改善箇所説明図

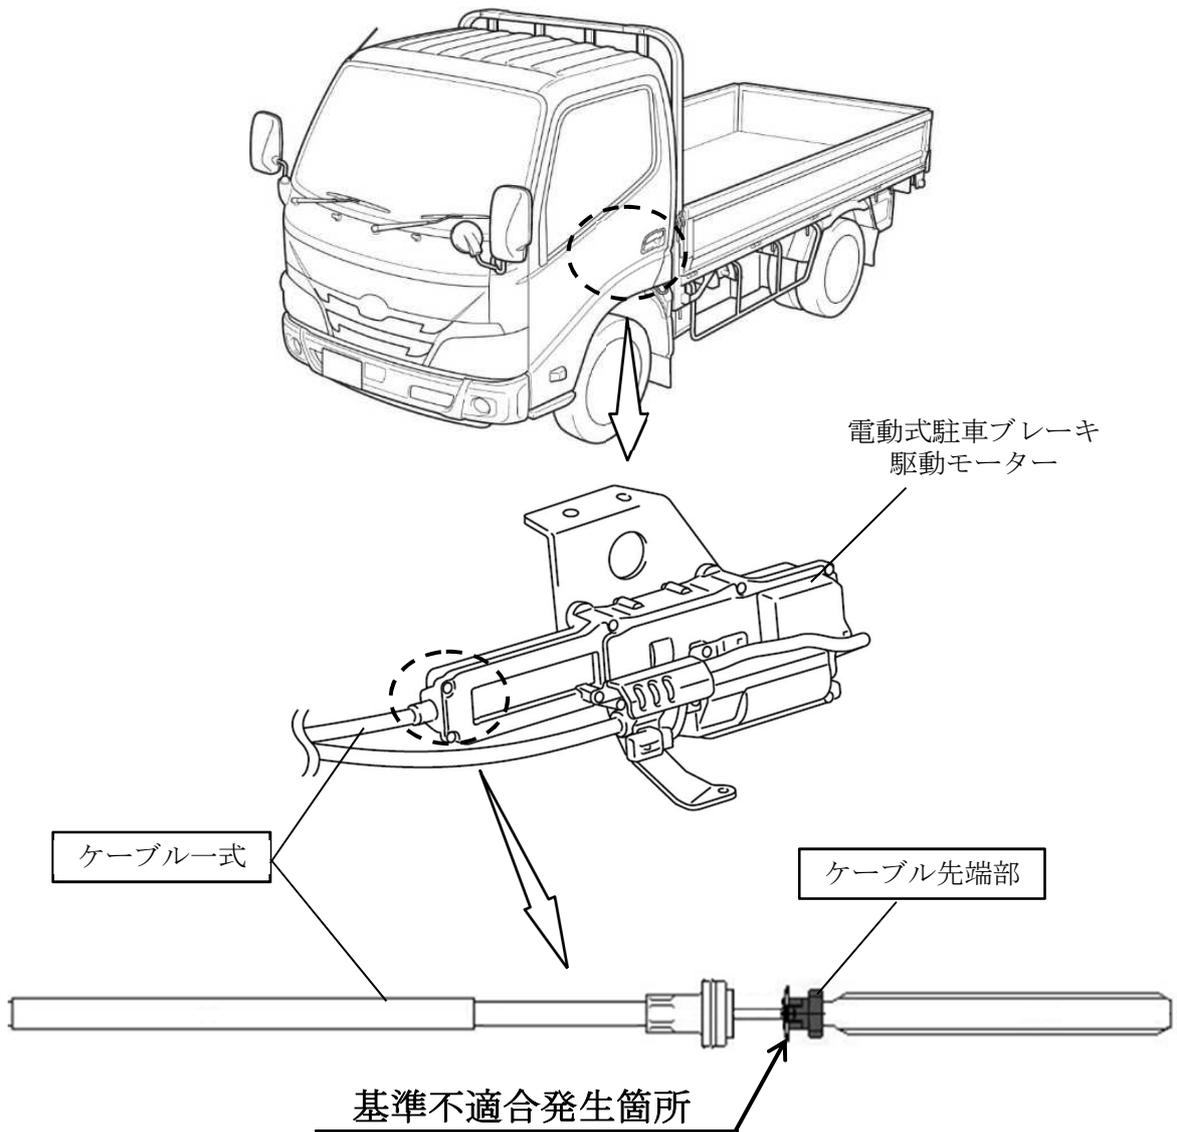
電動式駐車ブレーキにおいて、駆動モーターに接続するケーブル先端部の強度が不足しているため、停車前に駐車ブレーキを作動させるとケーブル先端部が損傷することがある。そのため、駆動モーターの動力が伝達できなくなり、警告灯が点灯するとともに駐車ブレーキが作動しなくなり、駐車中の車両が動き出すおそれがある。

全車両、ケーブル式を対策品に交換する。

識別：改善実施済車にはフレーム右側に打刻された車台番号末尾から4桁目の上に黄色ペイントを塗布する。
